**Aargauischer
Fischereiverband**
www.aarg-fischereiverband.ch

Gewässerrevitalisierungen im Kanton Aargau

Roland Herrigel

Abb. 14

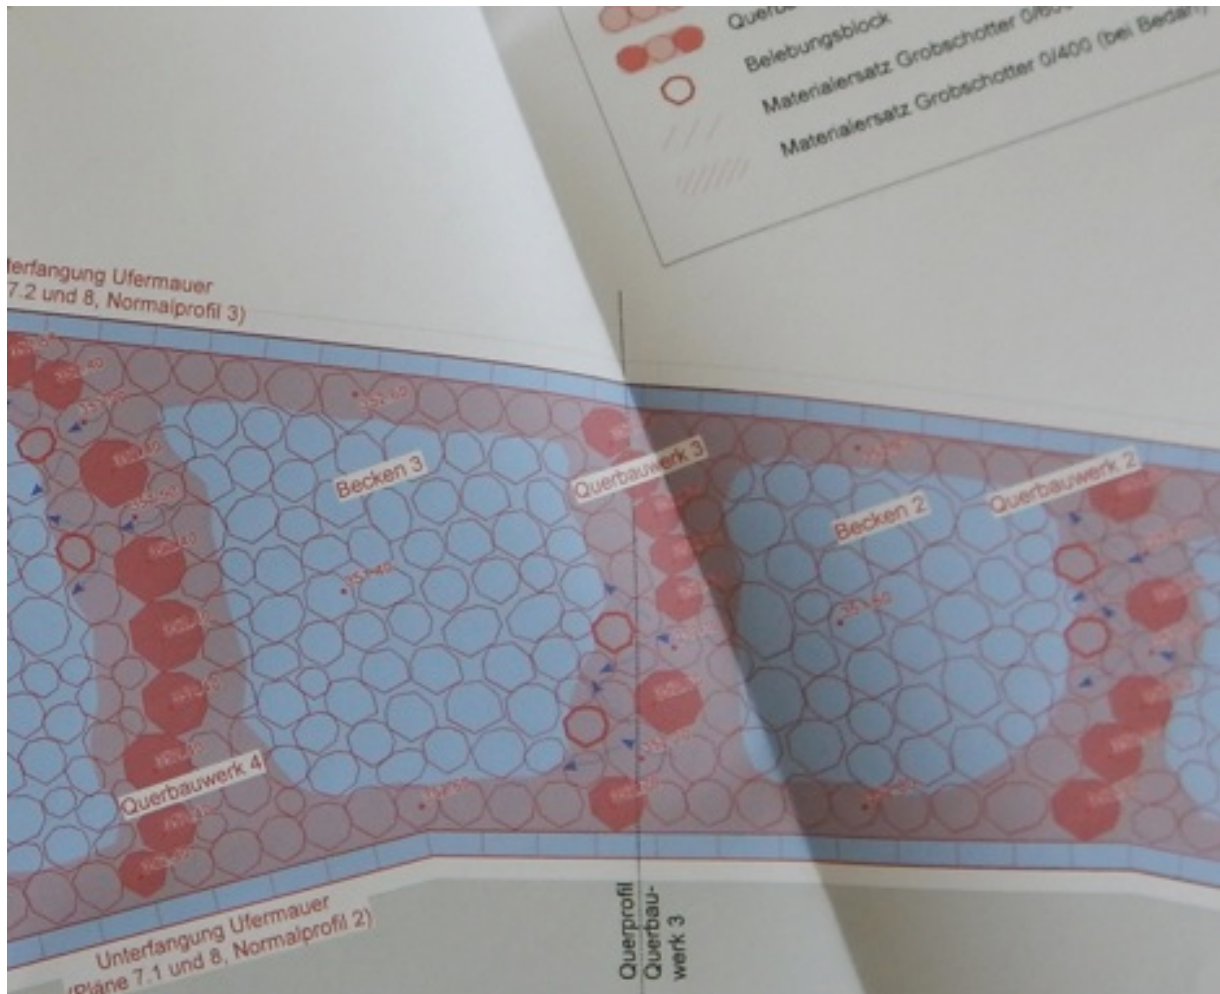
Auf Grund der Baupläne sind die Störsteine unterhalb der Durchlässe in der „vorsorglichen Einsprache“ beanstandet worden. Obwohl sich die vorhergesagten Nachteile bewahrheitet haben, ist die Projektleitung nicht auf die regierungsrätliche Einspracheentscheidung eingegangen.

Wie beanstandet, sind die Beckenrampen teilweise verlandet. Die Rampenelemente sind nicht fischgängig und beeinträchtigen so die Durchwanderung aller vorkommenden Fischarten. Die Projektleitung der Sektion Wasserbau, welche die Nachbesserungsarbeiten 2016

Damit bleibt die Rampe weiterhin nicht fischgängig und steht im Widerspruch zu den BAFU-Vorgaben und zahlreichen wissenschaftlichen Dokumentationen sowie dem GSchG und dem BGF.

Abb. 15 Auszug der Projektbeschreibung 2015

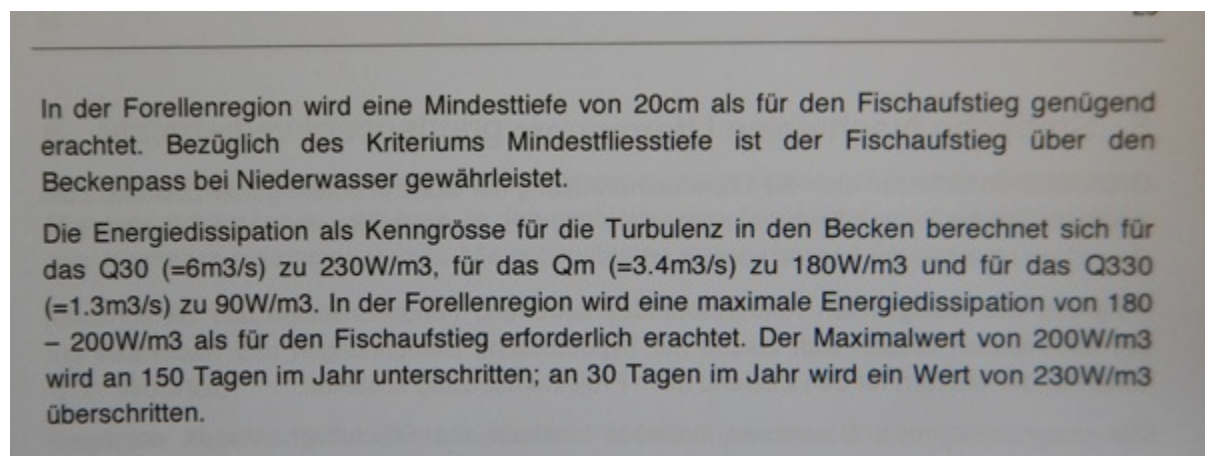
Die Rampe ist auf die Forellenregion ausgerichtet, was der BAFU-Vorgaben für Rampen im Mündungsgebiet widerspricht.

Zitat BAFU Vollzug Umwelt Nr. 44 Fische Stufe F: „Vor allem die erste Barriere von der Mündung flussaufwärts ist entscheidend für die weitere Verbreitung der Fischarten in weiter oben gelegene Gewässerbereiche. Die mündungsnahen Bereiche bis zum ersten Migrationshindernis sind in Anbetracht der Zuwanderungsmöglichkeit aus dem Hauptgewässer von besonderer Bedeutung“.

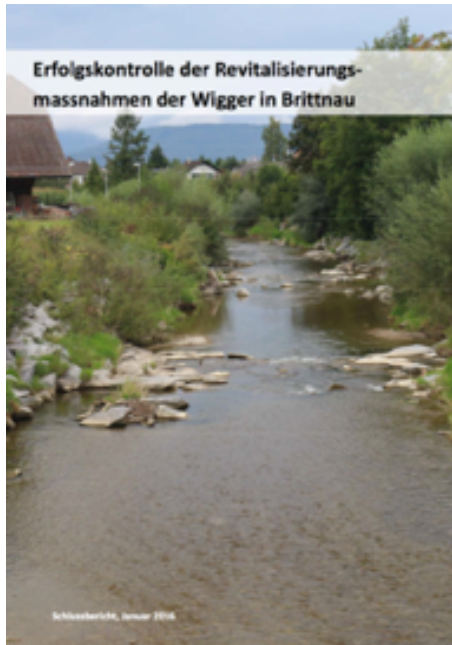
Dieser Bünzabschnitt ist weit entfernt von einer Revitalisierung und basierend auf den BAFU Vollzugshilfen, obwohl zurzeit der Projektablaufs einschlägige BAFU-Dokumente zur Verfügung standen. Es sind „Landschaftsbauprojekte“ die nicht der Fischökologie entsprechen. Die Kritik an der Bauweise und der Bauausführung wurde ignoriert.

Die Analysen verdeutlichen die Verschiebung der Fischregion auf Grund nicht eingehaltener BAFU-Vollzugsvorgaben. Die Fischregion ist nun abgewertet, sowie das Ökosystem gestört worden. Dieser Zustand wird in der BUWAL-Dokumentation „Fische Stufe F (2004)“ vollumfänglich abgehandelt.

„Praktisch keine Eigendynamik feststellbar. Zielart: Bachforelle stark zurückgegangen, der Alet dominiert. „...kann die Zunahme der Alet nicht wirklich als Indiz für eine Verbesserung der Wasser- und Lebensraumqualität herangezogen werden... „

Stark beeinträchtigte und künstliche, naturfremde Gewässer sollen mindestens zu wenig beeinträchtigten Gewässern Klasse 2 aufgewertet werden.

Abb. 24

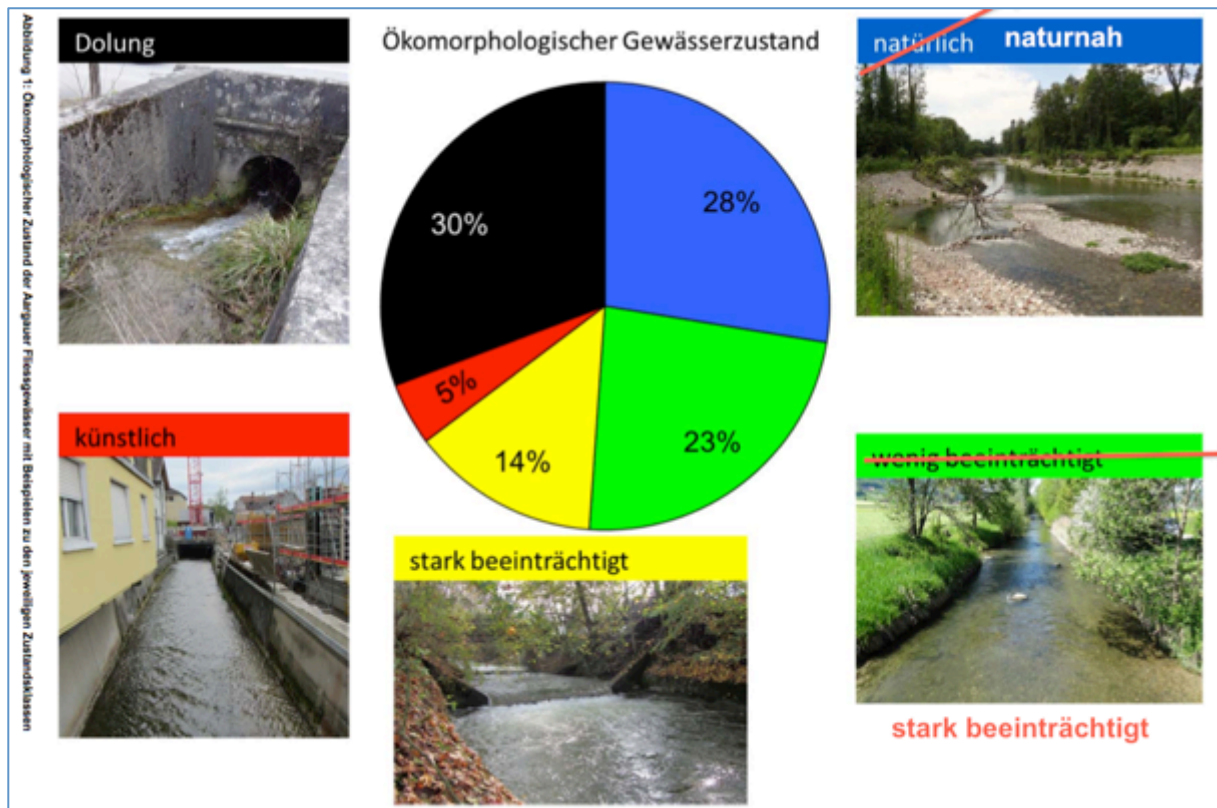
Frage: Warum wurde in diesem Bericht (Aquabios) ausgerechnet das Beispiel Surb als Massnahmetyp (5.2.2) aufgezeigt, obwohl dagegen von Fachleuten protestiert wurde und es gescheitert ist?

Die empfohlenen Massnahmentypen (5.2.2) sind teilweise destruktiv und widersprechen einer Gewässeraufwertung.

„Dabei liegt der Focus auf natürlicheren flacheren Ufern (?), um mehr Dynamik(!) in den Bächen zuzulassen...“

Diese Aussage ist völlig falsch und widerspricht aller Logik. Wird dieser Massnahmetyp von Planungsfirmen übernommen, versteht man warum manches Gewässer ab- anstatt aufgewertet worden ist.

Abb. 26

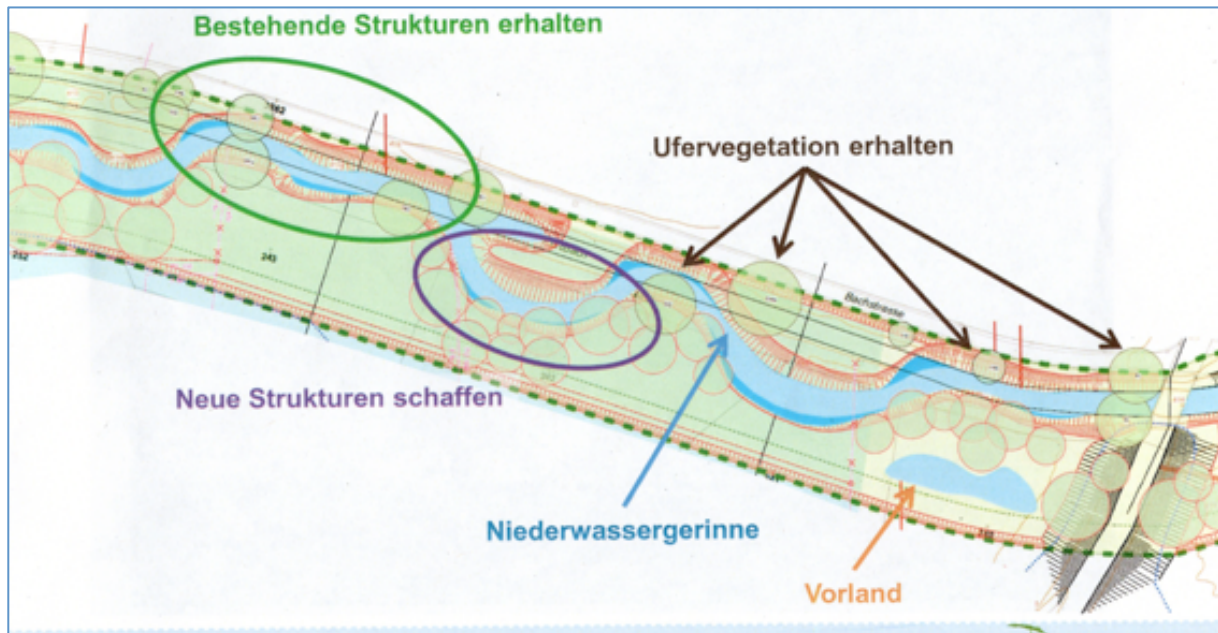
Am „Hock mit der Verwaltung“ wurde die Meinung zu diesem Projekt dargelegt. Hier waren keine Gewässerexperten am Werk.

Die Überschrift dieses Plans müsste lauten: „Vorstellung, wie durch Initialisierung mittels natürlichen Lenkungsmaßnahmen der Furtbach der Eigendynamik überlassen wird“ (passive Revitalisierung). Die Aufwertung kann nicht in einem Arbeitsgang verwirklicht werden. Eine sinnvolle Revitalisierung wird etappenweise, mehrere Jahre in Anspruch nehmen.
